Société Anonyme
ANDRÉ CITROËN

NOTE TECHNIQUE
A MM. LES CONCESSIONNAIRES

N° 762

Connexions de bougies

Fig.1

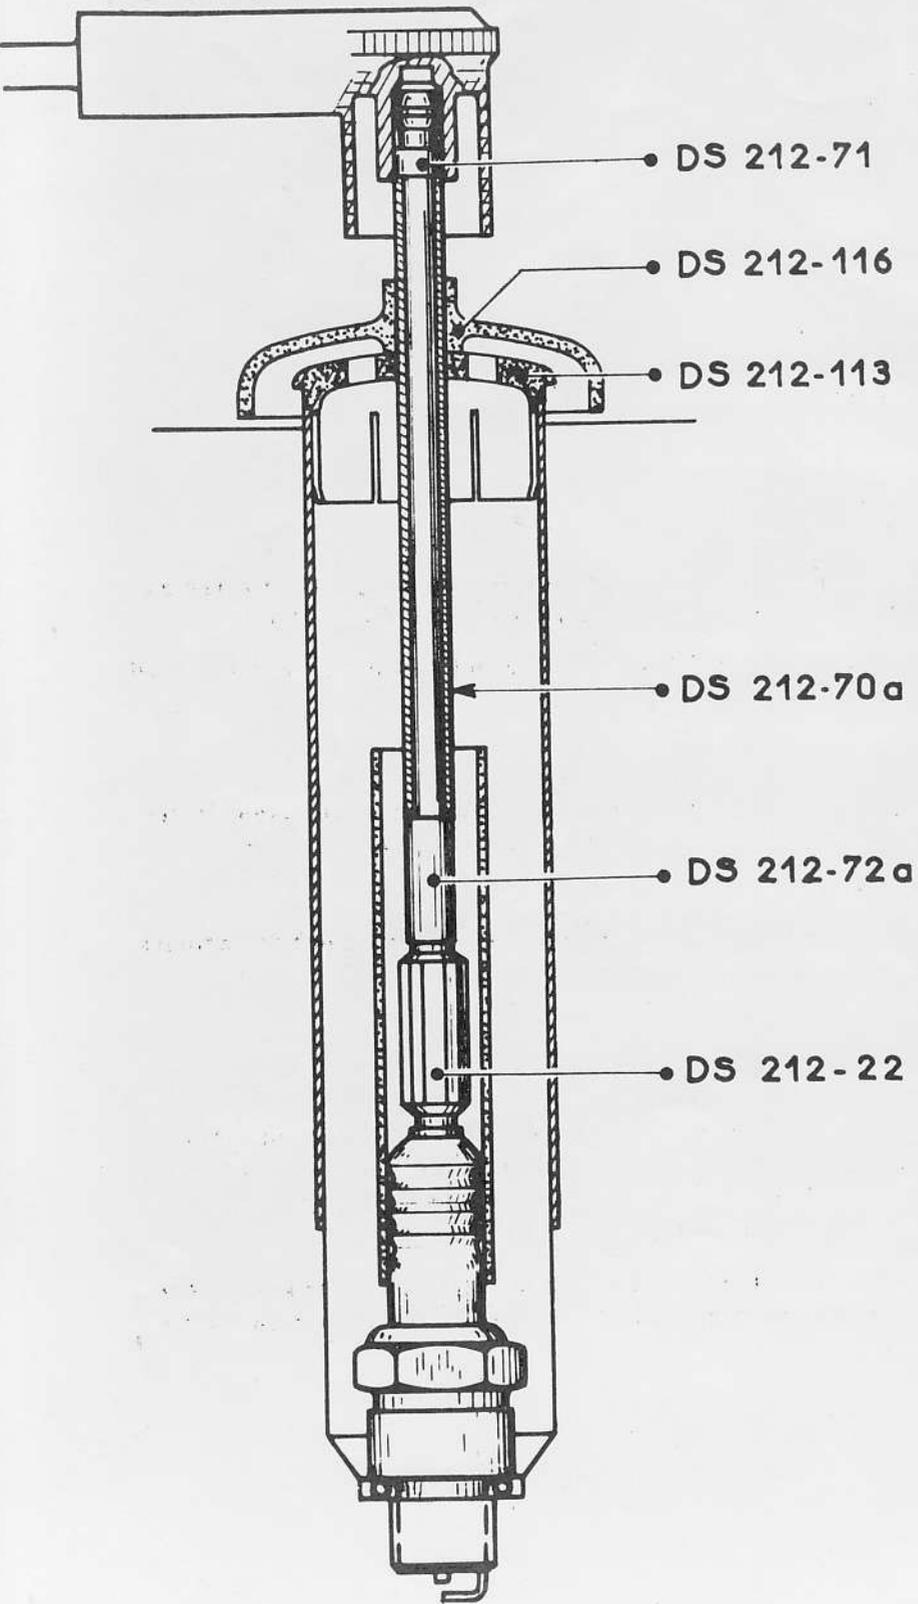
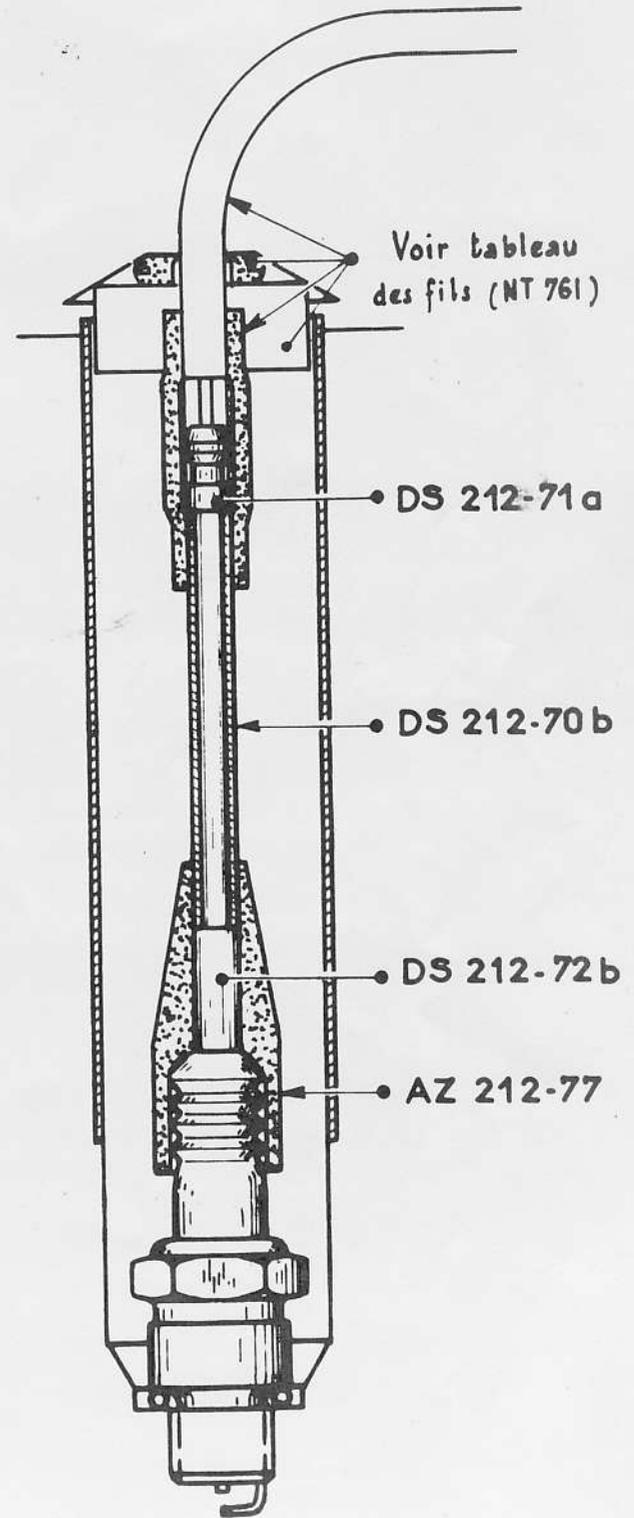
Depuis le 1er Avril 1962, lors du montage du faisceau antiparasité agréé par la R. T. F., les connexions de bougies ont été modifiées: (voir fig. 1 et 2).

Les bougies, les tiges de connexions et les fiches de bougies sont filetées à 4 x 70.

- le faisceau d'allumage complet sous le n° DS 212-04 e ;
- les différentes pièces de connexion de bougies sous les numéros indiqués sur la fig. 2.

Il n'est pas nécessaire de remplacer les bougies pour monter les nouvelles connexions à la place des anciennes. Il suffit de retarauder à 4 x 75 les nouvelles tiges pour qu'il soit possible de les adapter soit sur les anciennes bougies (filetage de 4 x 75) soit sur les nouvelles (filetage de 4 x 70).

De même, il est possible d'utiliser les anciennes tiges de connexions (filetées à 4 x 75) avec de nouvelles bougies (filetées à 4 x 70) en les retaraudant à 4 x 70.
